平潭综合实验区自然资源与生态环境局关于 区医院公共卫生救治能力提升工程（一期） 项目竣工规划条件核实公示

附件：区医院公共卫生救治能力提升工程（一期）实地建设与原审批不一致问题

区医院公共卫生救治能力提升工程（一期） 实地建设与原审批不一致问题

绿地分布对比略图

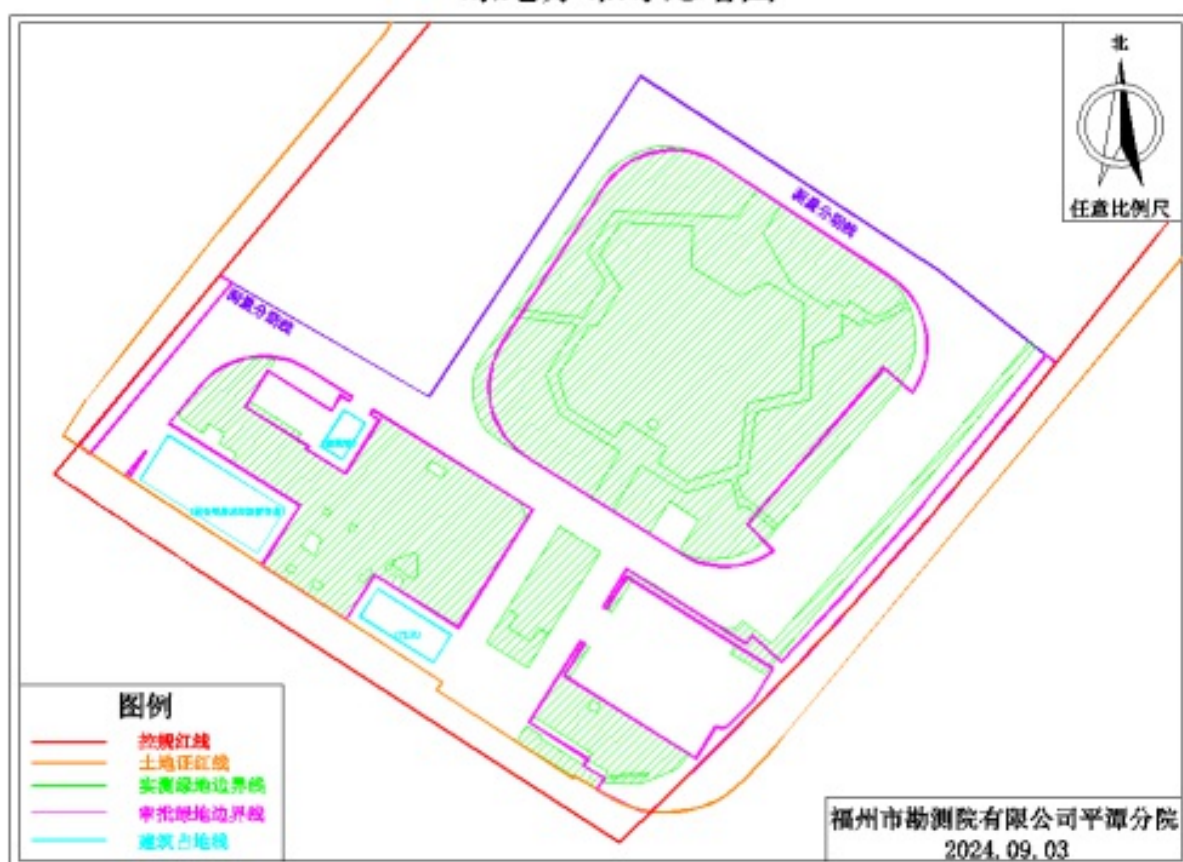
1. 实地部分绿地轮廓与审批不一致，审批绿地（依据方案文本测算）面积 3694.77 m²，实测绿地面积 3749.36 m²。

调整原因：由于东侧现状围墙未与红线重合，中心花园及两侧道路调整，优化局部绿地的位置、面积，绿地面积增加 54.59 m²。

停车分布对比略图

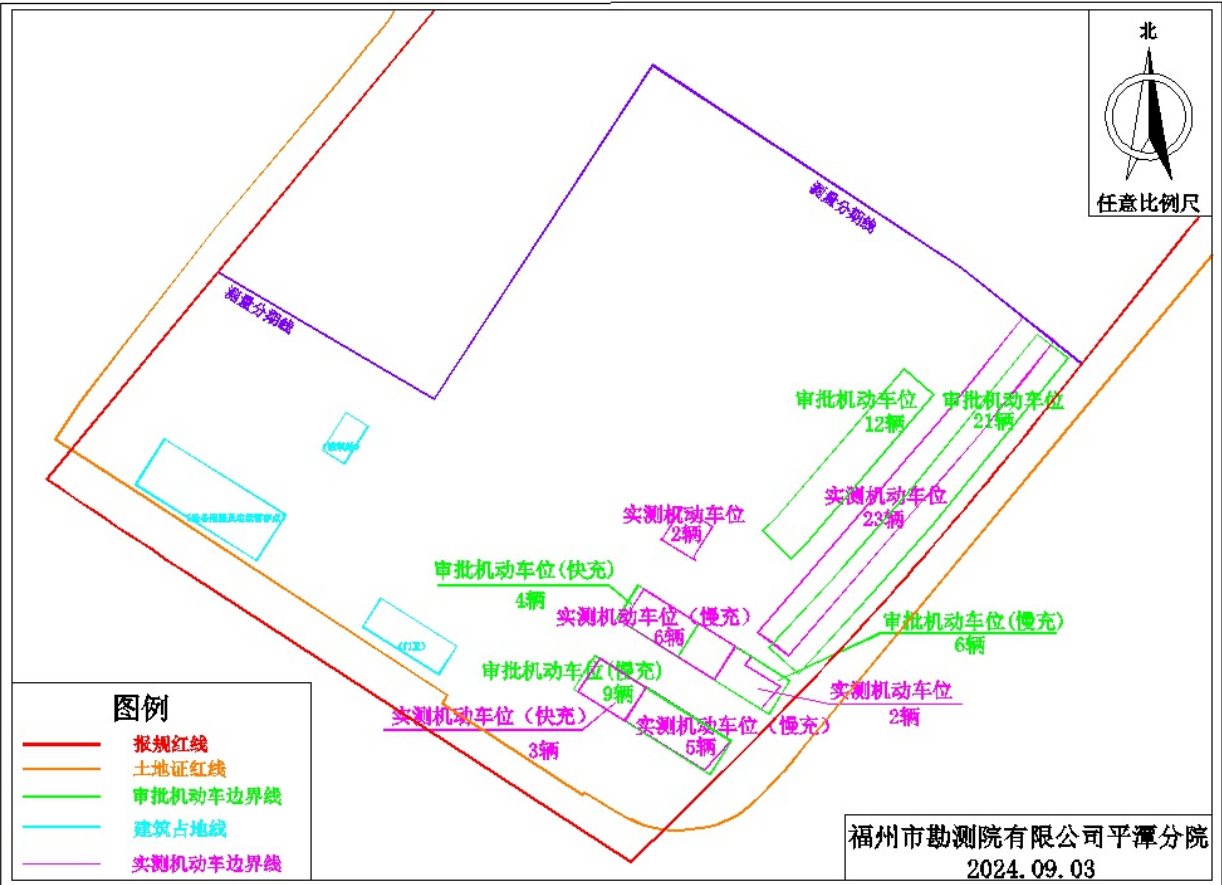
2. 部分机动车位置调整，审批机动车位 52 辆（含慢充电位 15 辆，快充车位 4 辆），实地机动车位 41 辆（含慢充电位 11 辆，快充车位 3 辆）。

调整原因：东侧现有道路及围墙占用本项目红线内面积，导致本项目实际可用用地面积减少，审批停车位无法按图施工，本期实地建设停车位与审批停车位不足部分，由二期建设时补充机动车位 11 辆（含慢充电位 4 辆，快充车位 1 辆），确保总体停车位数量满足审批要求。
